DOSSIER D'ENQUETE PUBLIQUE

AMENAGEMENT D'UNE ZONE A SAINT- JULIEN-LES-ROSIERS / ZONE COMMERCIALE, LOTISSEMENT ET AMENAGEMENTS ROUTIERS

3 – Demande de compléments au dossier d'autorisation environnementale initial et avis

**Objet : Autorisation environnementale au titre des articles L 181-1 et suivants du code de l'environnement.
Aménagements urbains et RD 904 sur la commune de St Julien Les Rosiers**

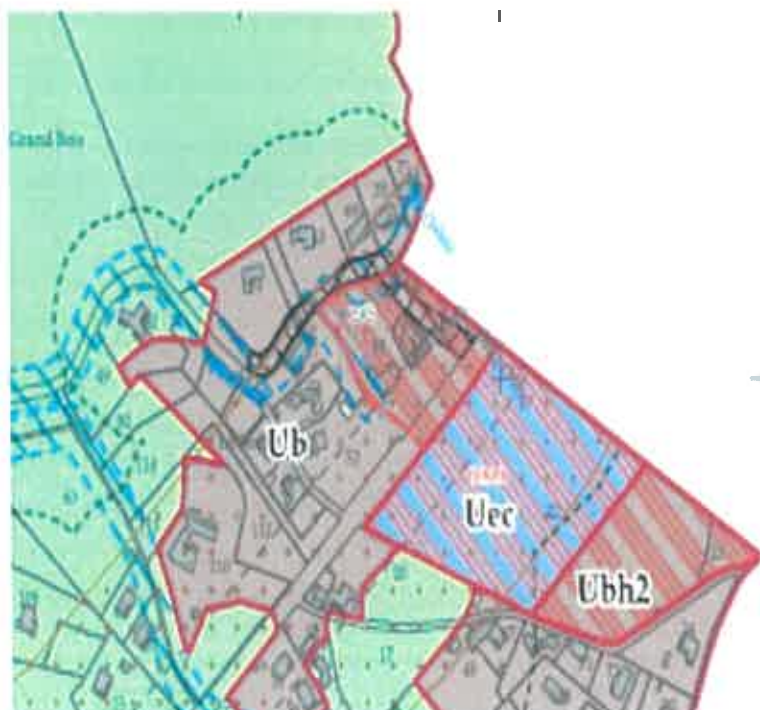
-> L'OAP contient le traitement d'un espace de transition végétalisée avec l'espace agricole situé au nord. Le plan du projet transmis ne fait apparaître aucun interface aménagé qualitatif avec l'espace agricole au Nord sur la commune voisine de Rousson.

De plus, le règlement opposable de la zone "Uec" indique que l'installation de panneaux photovoltaïque en toiture est "autorisée sous couvert de ne pas être visibles depuis l'espace public". Or, seule une noue (massifs plantés) est programmée sur la partie sud de l'axe de desserte de la zone.

Pour assurer la compatibilité avec l'OAP, le traitement paysager doit intervenir de part et d'autre de la voie de desserte au nord ainsi qu'à l'Est du secteur d'étude, où un futur secteur d'habitat (UBH2) est envisagé.
